## OB 1.3 Raum Zug

### Allgemeine Informationen und technische Daten

**OB 1.3 Raum Zug**

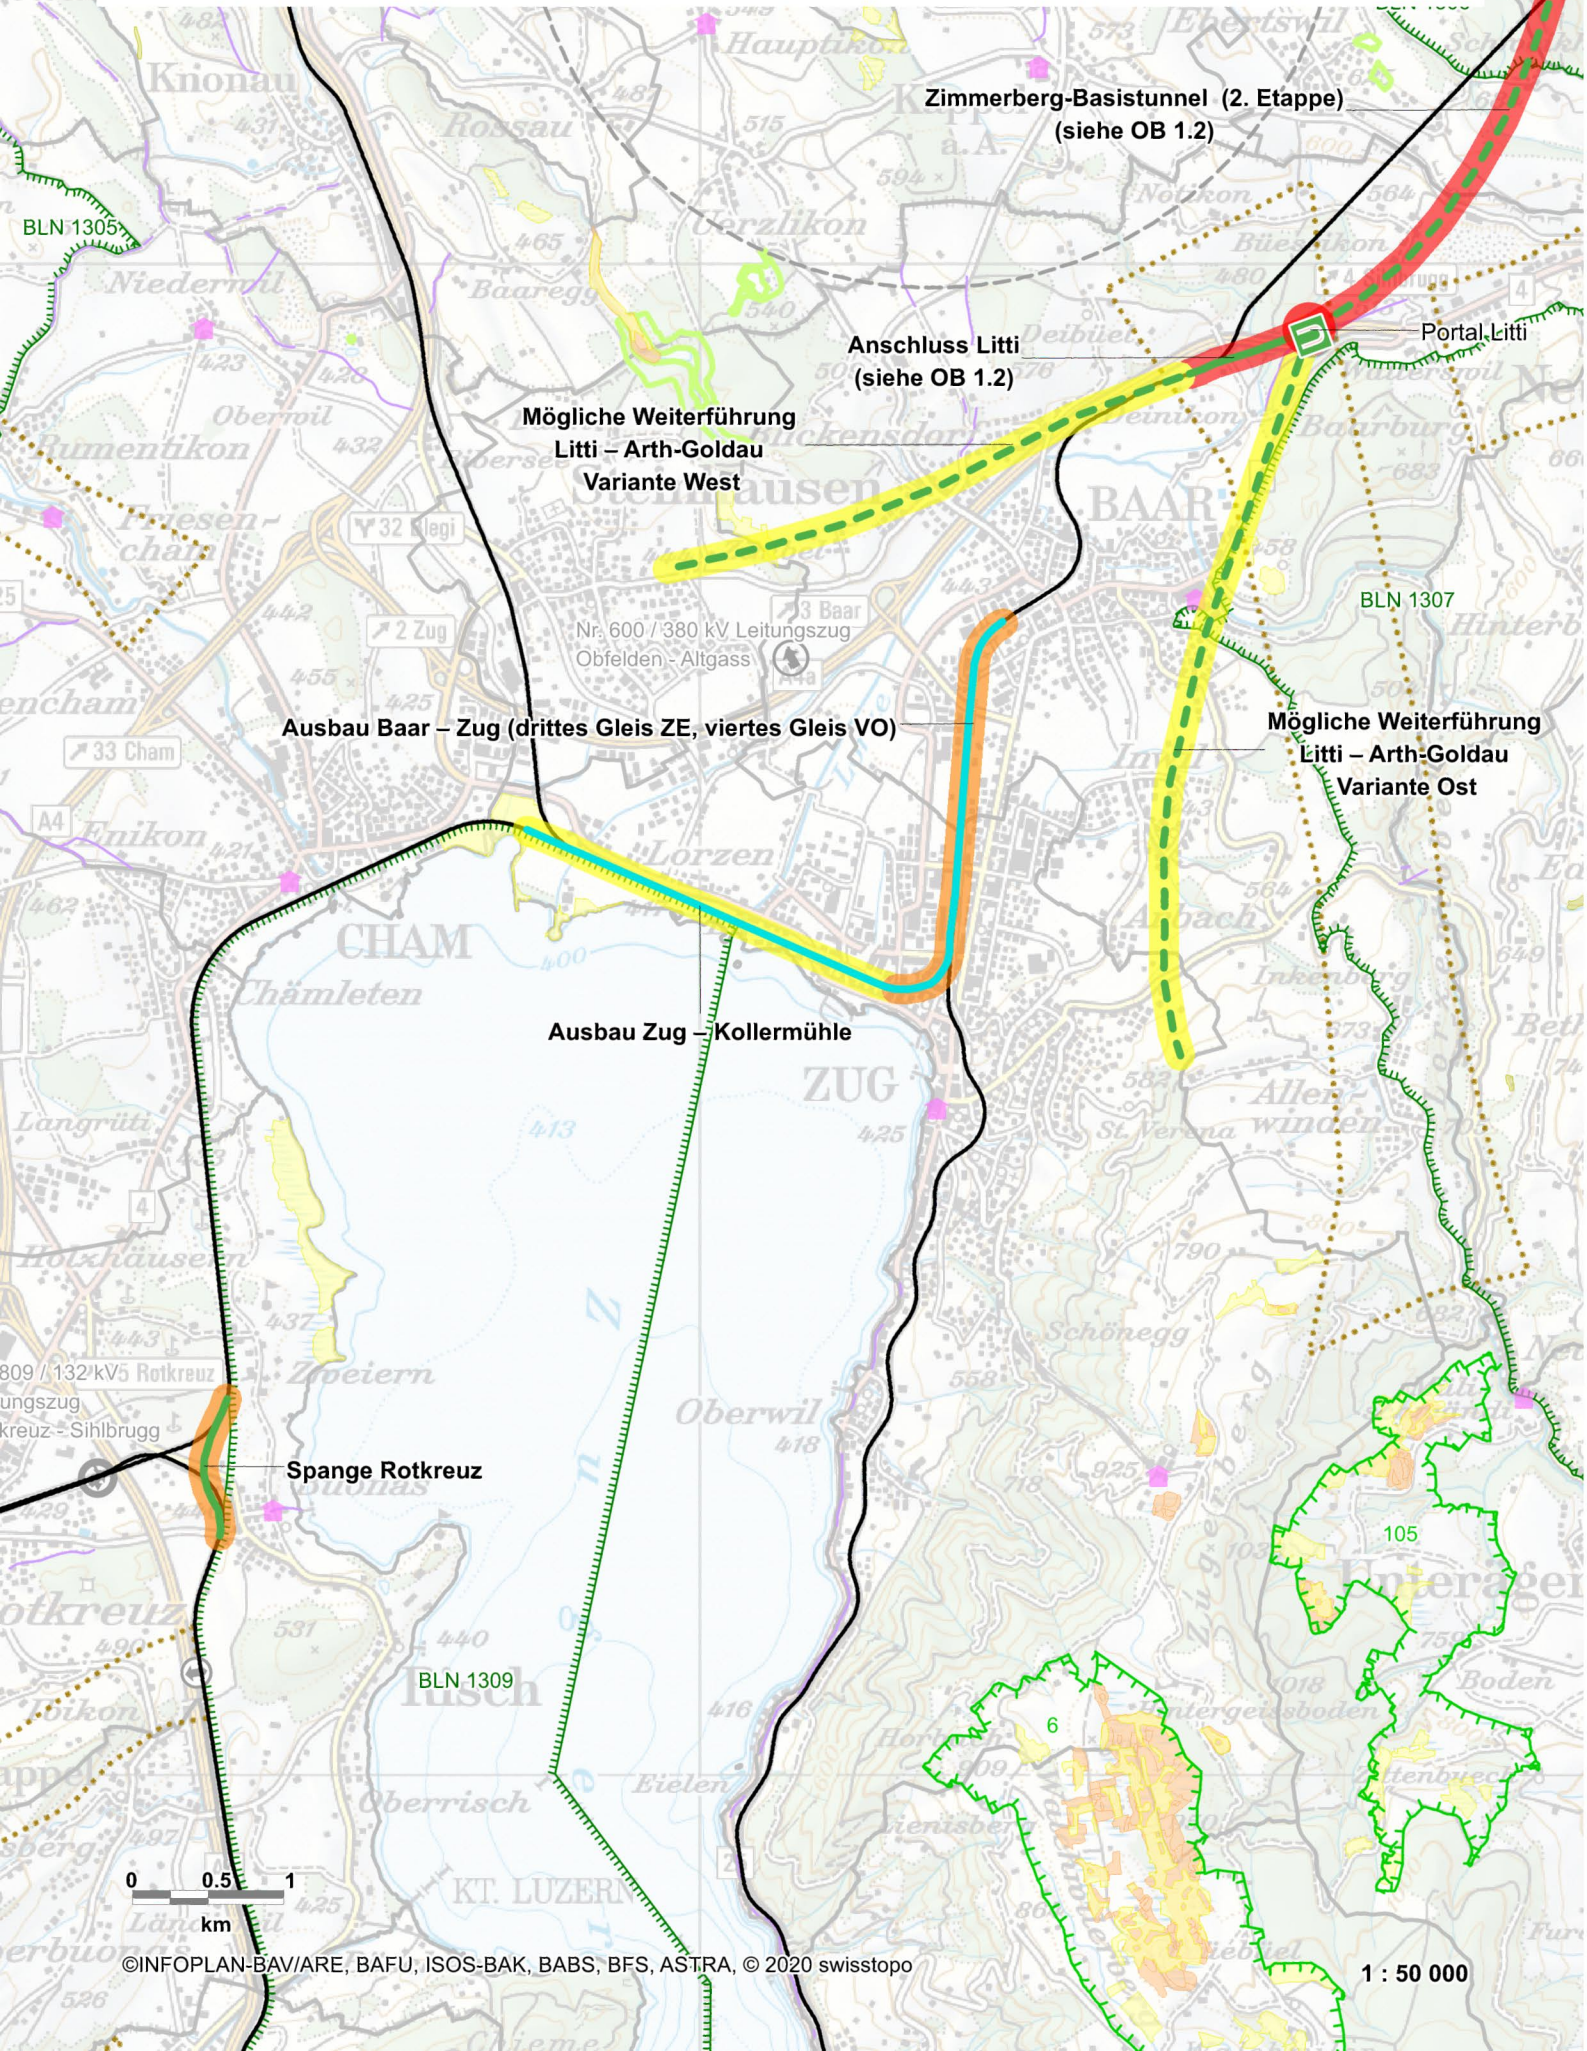
Der Bau der NEAT-Weiterführung südlich ~~des~~ der geplanten 2. Etappe des Zimmerberg-Basistunnels und der Spange Rotkreuz erlaubt den Zusammenschluss mit dem ~~der~~ noch nicht beschlossenen Ausbauten (Zimmerberg-Basistunnel und Urmibergtunnel). Dadurch können, mit welchen die Reisezeiten im Korridor Zürich – Zug – Gotthard verkürzt und die Kapazitäten erhöht werden. Weitere Ausbauten dienen der Kapazitätserhöhung auf der Strecke Zürich – Zug – Luzern.

(STEP) soll ~~wird~~ die Strecke Baar – Zug in einem ersten Schritt auf drei, lang-  
fristig auf vier durchgehende Gleisachsen ~~ausgebaut~~. ~~Damit verbunden ist~~  
der Umbau der Bahnhöfe Baar und Zug sowie Anpassungen an den Bahnhö-  
fen Baar-Lindenpark, Baar-Neuhof, Cham und Rotkreuz. Diese Massnahmen  
haben jedoch keine erheblichen Auswirkungen auf Raum und Umwelt. Sie  
werden ausserhalb des Sachplans koordiniert.

In einer späteren Etappe ist für die Strecke Baar – Zug eine vierte Gleisachse  
geplant. Die Strecke Zug – Kollermühle ~~wird langfristig~~ auf drei Gleisachsen  
ausgebaut ~~werden~~. Der Vierspurausbau Baar – Zug ist im Richtplan Zug als  
Festsetzung aufgeführt. Der Ausbau zwischen Zug und Kollermühle ist als  
Zwischenergebnis im kantonalen Richtplan enthalten.
